【高速先生原创|生产与高速系列】谢谢您救了我---PCB 输出

GERBER 的 DFM 案例

层数：10 层
成品板厚：2mm
表面处理：沉金
板卡尺寸：270*200mm

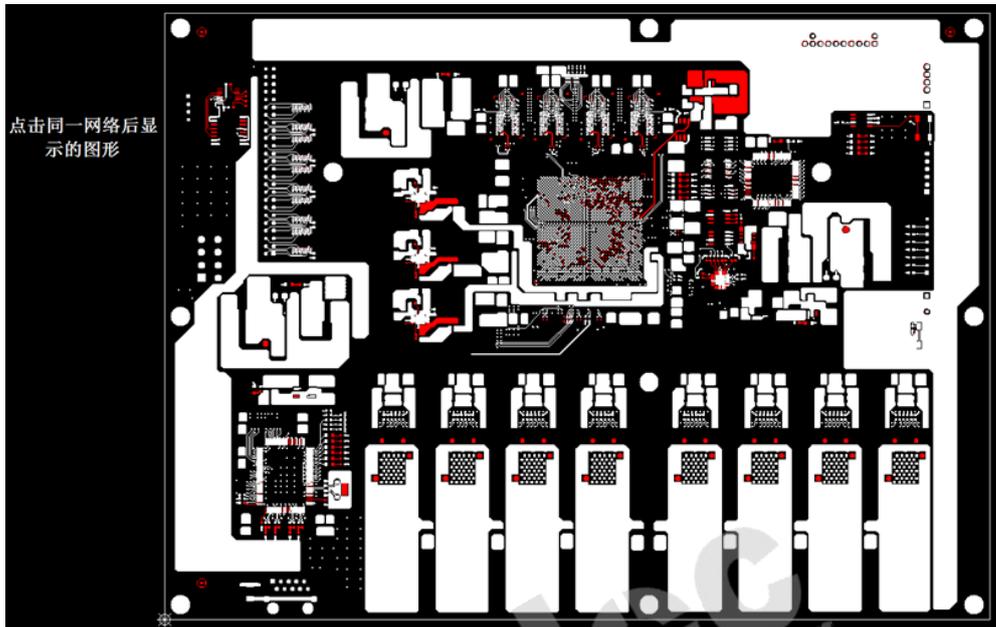
8	贵司内层资料 L2&L6&L9 资料是一样的，我司不知有异常	建议：1.正常，按原稿制作 2.异常，重传新资料 以上请选择其中一个，谢谢		确认
---	--------------------------------	---	--	----

一个正常的 10 层板大部分内层不可能全部一样，并且只有几处隔离，其它的全部是同一网络。客户回复工程问题为确认，但是我们的建议有两项是选择回复，客户回复的比较模糊有歧义。于是我们又重新确认了一次，这次客户给了明确的回复，选择是 1.

8	贵司内层资料 L2&L6&L9 资料是一样的，我司不知有异常	建议：1.正常，按原稿制作 2.异常，重传新资料 以上请选择其中一个，谢谢		确认
8-N D	Q8 贵司回复确认，我司不知是否是说明此资料是正常	烦请重新帮忙回复，谢谢！	NA	1

我们把同一网络点亮后，就出现了下面的情形，高亮的为同一网络，一个线路板中 BGA 不可能全部都是同一网络。

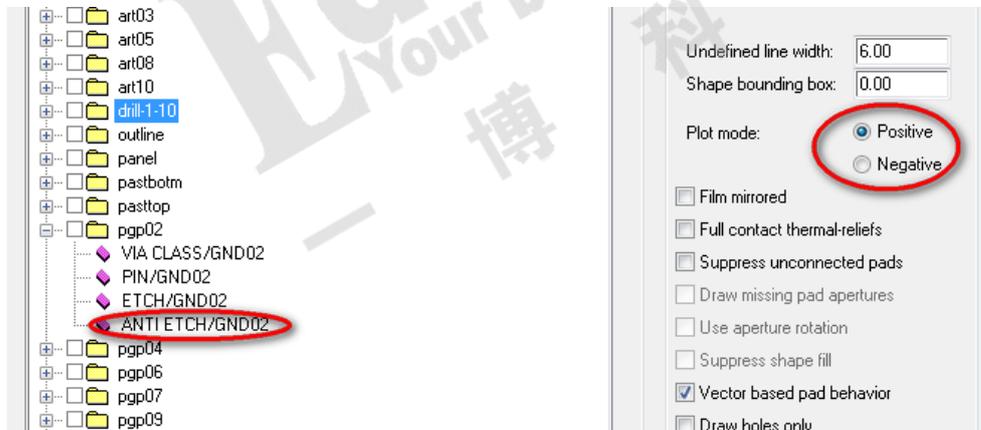
下图为我们在 CAM 软件中选中同一网络后，高亮显示的是白色一片，短路明显，并且资料中 Antietch 出现在正片的内层中，将隔离的网络连接起来了。

Antietch 将隔离的网络连在了一起。

8-D	贵司内层资料 L2&L6&L9 资料是一样的，我司不知有异常	建议：1.正常，按原稿制作 2.异常，重传新资料 以上请选择其中一个，谢谢		确认
8-N D	Q8 贵司回复确认，我司不知是否是说明此资料是正常	烦请重新帮忙回复，谢谢！	NA	1
8-N D1	贵司回复资料正常，但 L2&L6&L9 层都是同一网络，点 TOP 层后也 BGA、SMT 等都显示为同一网络（如附图所示），资料不正常	烦请重新帮忙确认回复，谢谢！		确认正确

人生最大的遗憾莫过于错误的坚持和轻易的放弃。我们不放弃，后来通过其它的方式终于和客户联系上了。通过沟通我们了解到，原来客户一直坚持说文件没有问题，是因为他只是看了自己设计的 PCB 原文件没有问题，而不是看最终要下线生产的 Gerber 文件。当我们让他用 CAM 软件去查看下他输出的 Gerber 文件，客户惊讶了。。。。。

其实原因很简单，相信大家都已经猜到了答案。因为在输出 Gerber 文件时，内层输出时正片时却选中负片层的载项才-Antietch 选项。

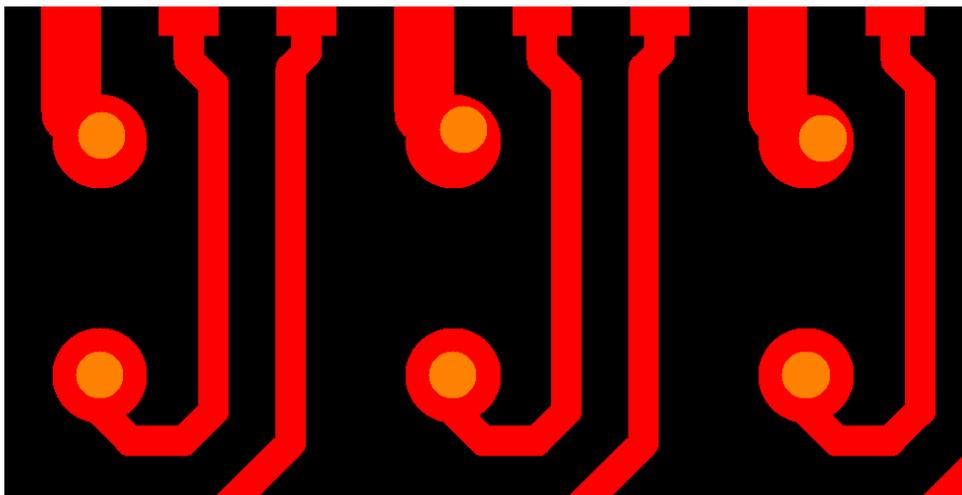
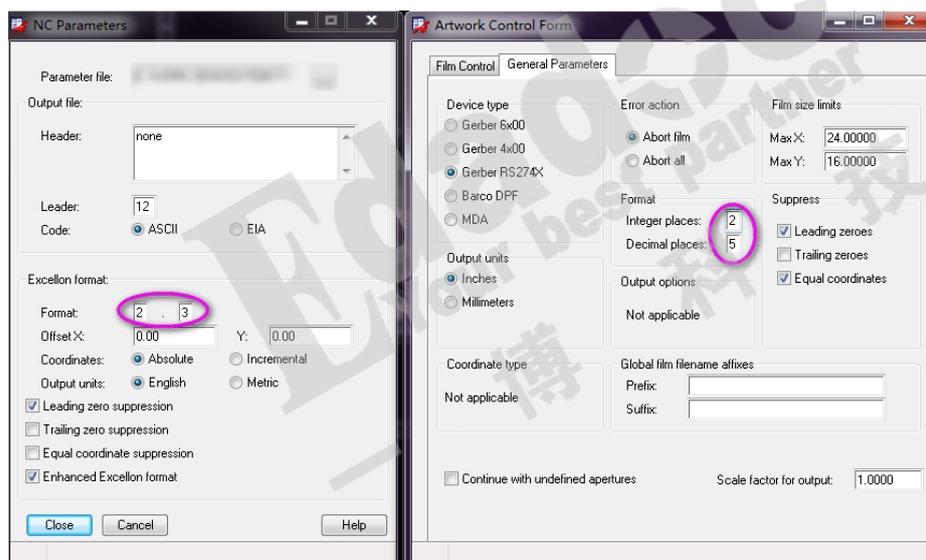
错误的原因找到了，客户只动情的说了一句话，谢谢您救了我。短短的一句话，道出了客户的无限感激，救了一个项目，使客户免受不必要的损失。使产品提前测试，早日上市。所以说 Gerber 输出无小事。上面的案例对一个项目来说有可能是灭顶之灾，也许有一些 Gerber 输出问题没有这么严重，但是我们也要注意，比如说我们在输出文件精度的设置不一致，就有可能导致我们的钻孔文件和 Gerber 文件对位偏移。如下图所示：

这是什么原因呢，就是我们在输出文件时钻孔文件和 Gerber 文件精度不一致导致的。如 Gerber 文件是 2,5，而孔孔输出为 2,3.就会出现钻孔和线路焊盘不在同一中心点上，出现可靠性的问题。通常为了避免此类问题出现，二者输出要精度一致。细节决定成败，坚持就是胜利。
